PR4.3-Avis des experts

Objet : Projet minier - Horne 5
(Dossier 3211-06-018)

DESTINATAIRE : Denis Moffet
EXPÉDITRICE : Chantal Carrier
DATE : Le 26 février 2018
OBJET : Projet Horne 5 – Ressources Falco ltée

Image 1 : Image aérienne de l'intersection de la rue Saguenay et du chemin Bradley avec l'emplacement des infrastructures pluviales du MTMDET

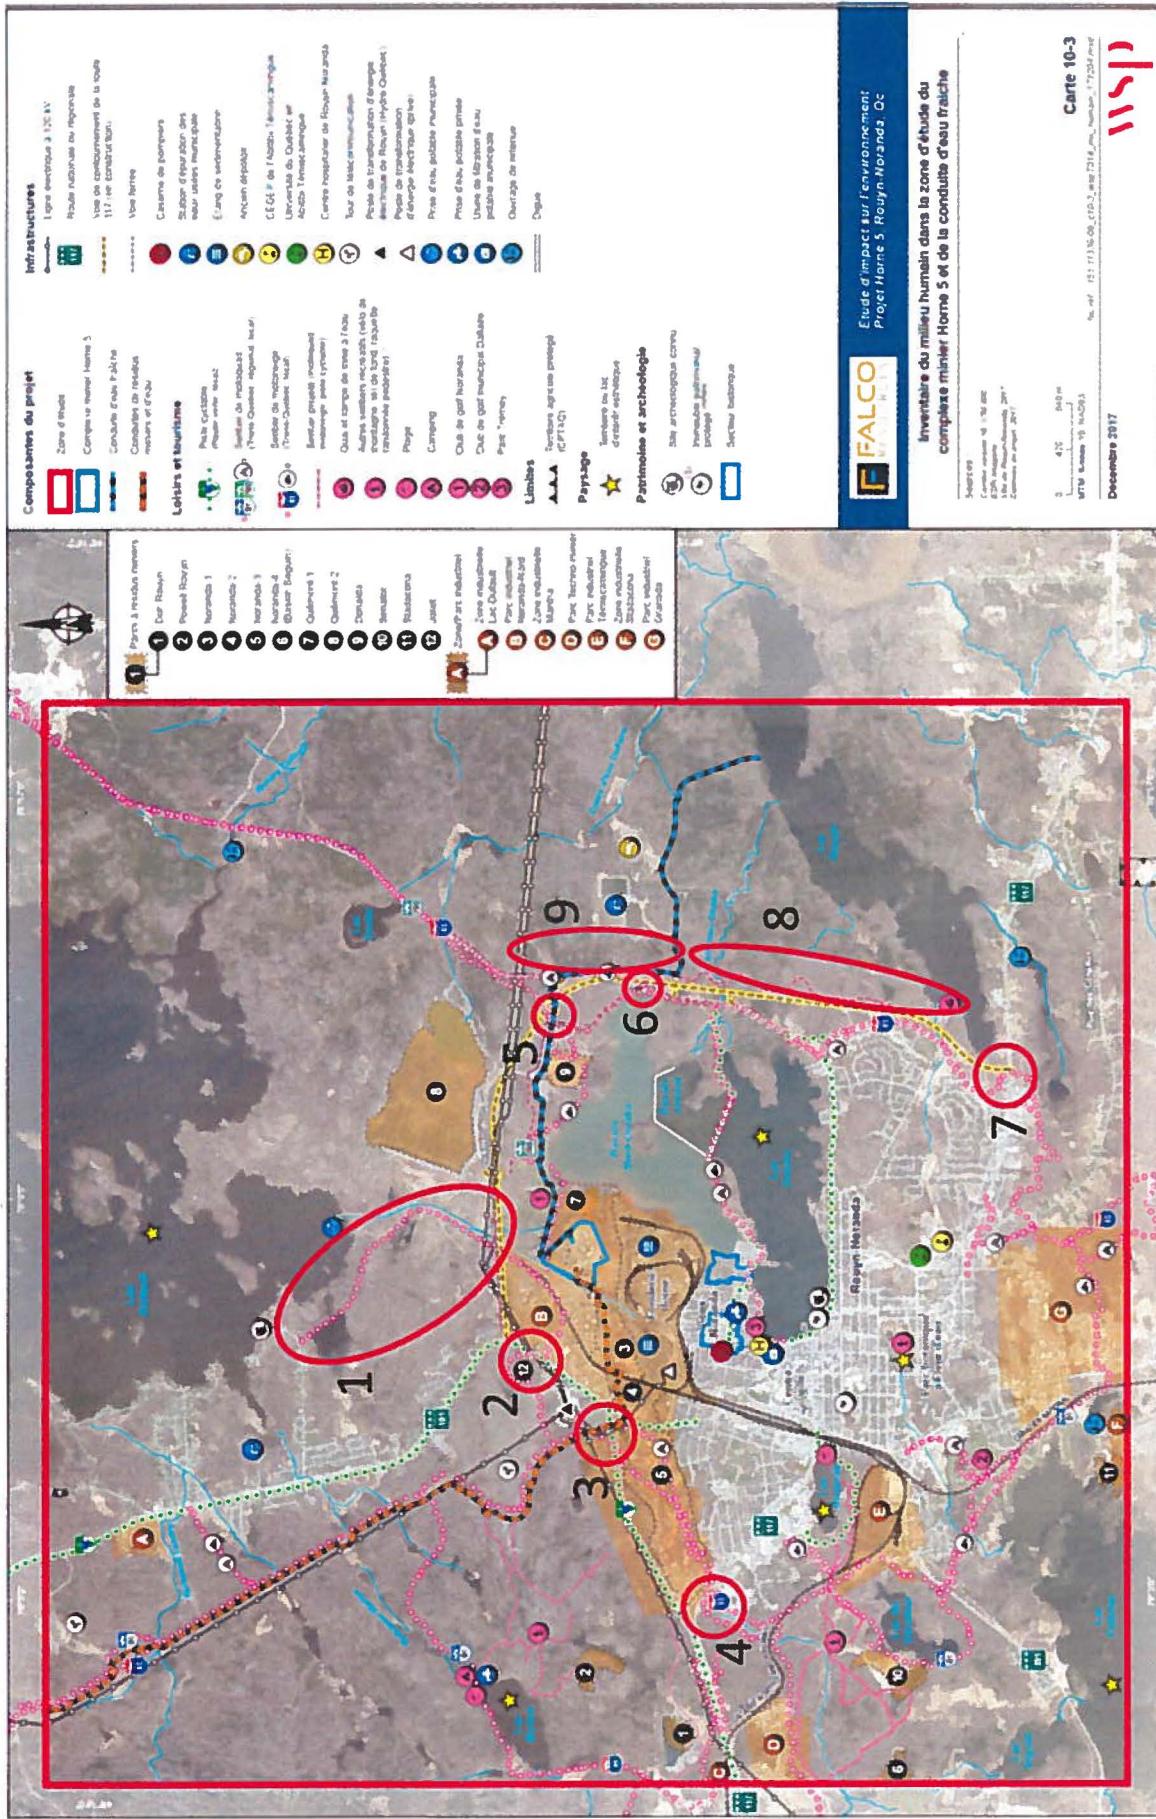
Section	Sous-sections	Questions
4.6	4.6.1	<p>Pour la traverse de la conduite de résidus miniers à l'intersection de la rue Saguenay et du chemin Bradley (voir carte 4-3), serait-il possible de la faire passer à au moins 10 m des infrastructures pluviales du MTMDET déjà présentes?</p> <p><i>Voir l'image 1 ajoutée en annexe des commentaires.</i></p> <p>Pour la conduite de résidus miniers à l'intersection entre les rangs Inmet et Jason (voir carte 4-3), serait-il possible de la faire passer à l'extérieur de l'emprise du rang Inmet et non dans l'accotement puisque cette portion appartient au MTMDET?</p>
